Le 10 mars 2025

N/R : 4191-15-**B098-8**

**Objet : Réponse d'Environnement et Changement climatique Canada à la demande DQ12 :
Projet éolien Des Neiges – Secteur Charlevoix à Baie-Saint-Paul et à Saint-Urbain**

Figure 1. Carte du projet (configuration 5) avec le modèle prédictif (Lessard et al. En révision) – Grive de Bicknell

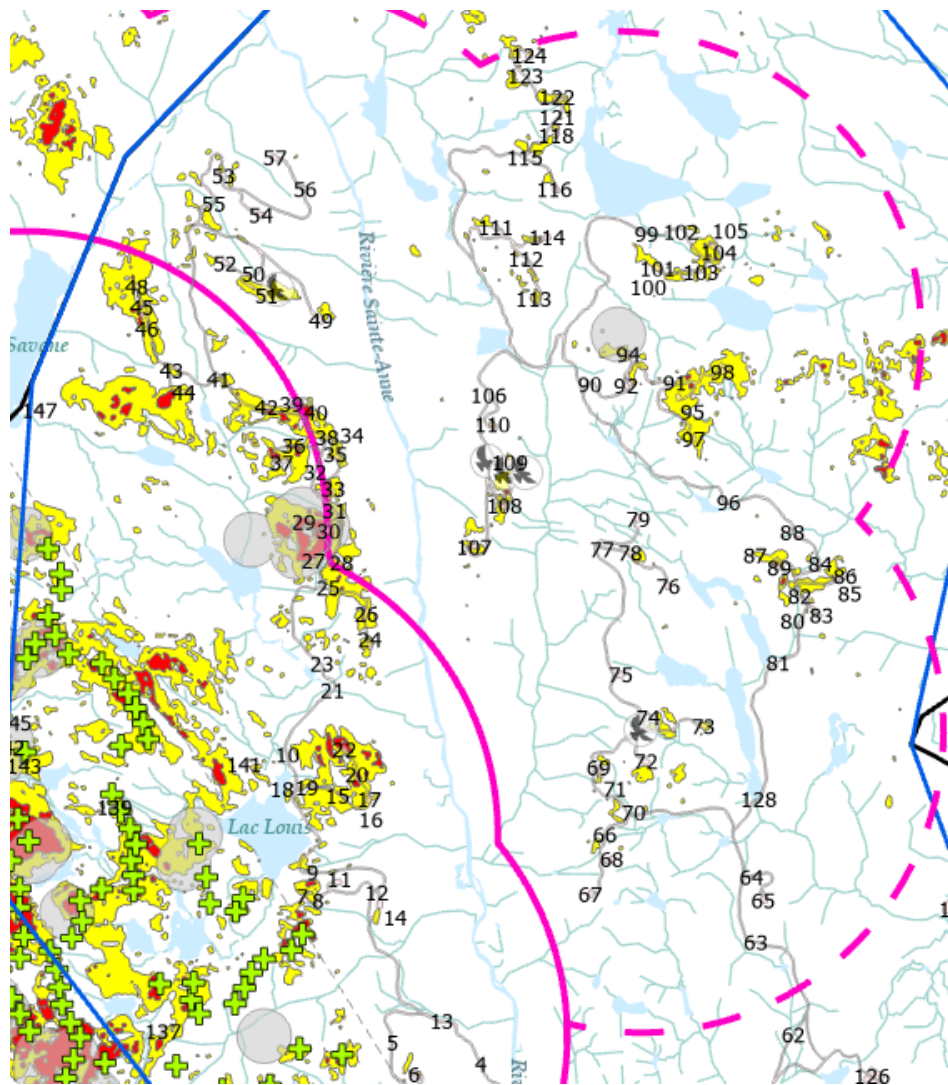
Il est important de mentionner que plusieurs observations de la Grive de Bicknell ont été effectuées dans la zone d’étude depuis la désignation de l’habitat essentiel de l’espèce dans le programme de rétablissement (ECCC, 2020). Lors de la future mise à jour de l’habitat essentiel, la grande majorité de la zone d’étude pourrait se retrouver à l’intérieur de l’habitat essentiel (Figure 1 en annexe).

ECCC recommande donc de repositionner certaines éoliennes en dehors des habitats «Très bon» et «Bon» en utilisant les prédictions du modèle de Lessard et al.

Figure 2. Diagramme à barres de la proportion de parcelles impactées (à 5 %) par scénario et par seuil

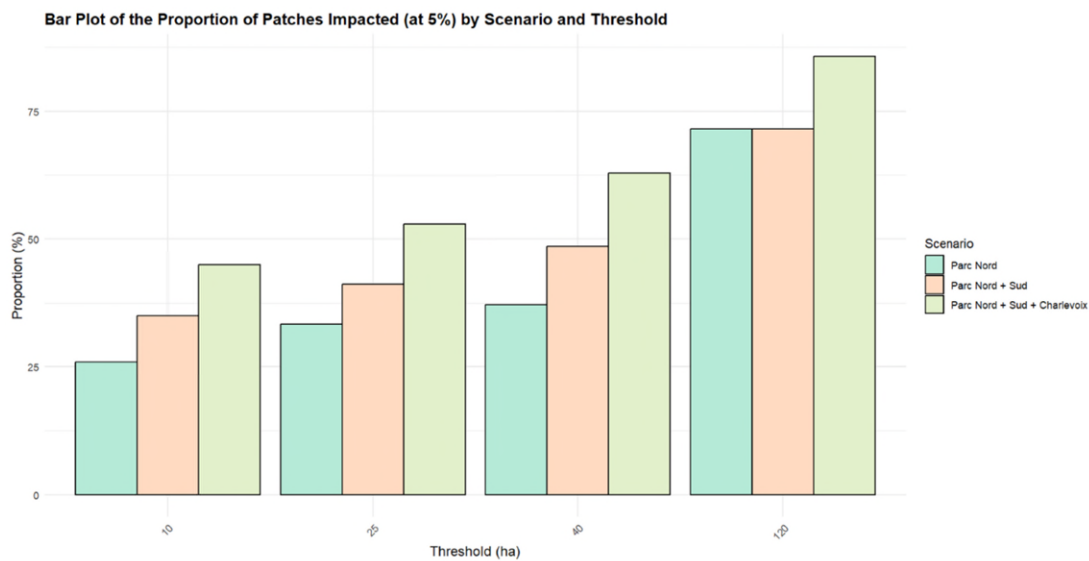
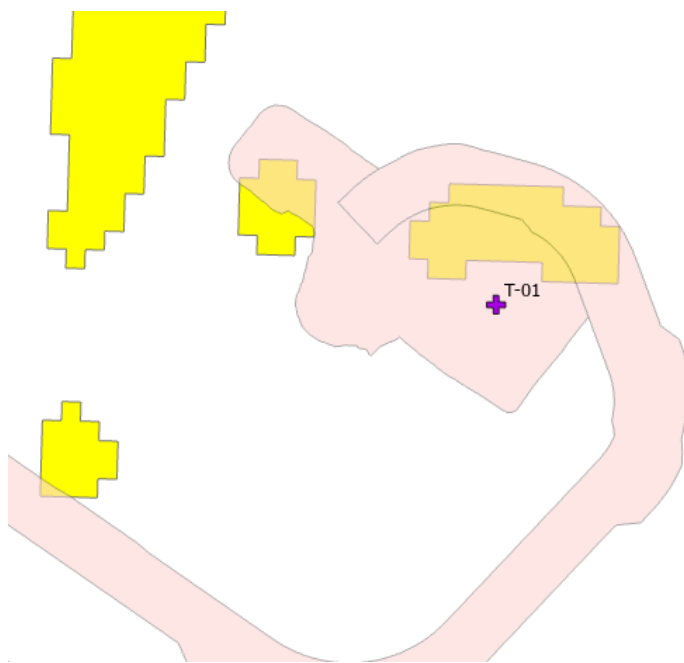
La construction des infrastructures existantes a déjà causé une perte significative d'habitat de la Grive de Bicknell et les deux autres phases du projet Des Neiges (secteurs Charlevoix et Ouest) pourraient engendrer des pertes supplémentaires. En effet, les pertes dans l'habitat liées aux 164 éoliennes de la Seigneurie de Beupré 2, 3 et 4 et leurs chemins d'accès sont estimées à 330,22 ha tandis que la construction du projet Secteur Sud ajoutera une perte de 78,22 ha, pour une perte combinée de 408,44 ha. Le Tableau 4 ci-dessous présente ces données. Il est à noter qu'en raison de la contrainte d'échéancier accordé pour répondre aux questions ainsi que du type de shapefile fourni (absence de position précise des éoliennes), ECCC n'a pas été en mesure de fournir les résultats pour la configuration 5, laquelle aurait nécessité du temps supplémentaire d'analyse. Toutefois, les résultats ne changeraient pas la tendance générale sur l'empreinte cumulative du projet. Néanmoins, ces résultats pourraient tout de même être fournis sur demande.

Pour une meilleure compréhension, voir également les figures 2 et 3 en annexe.
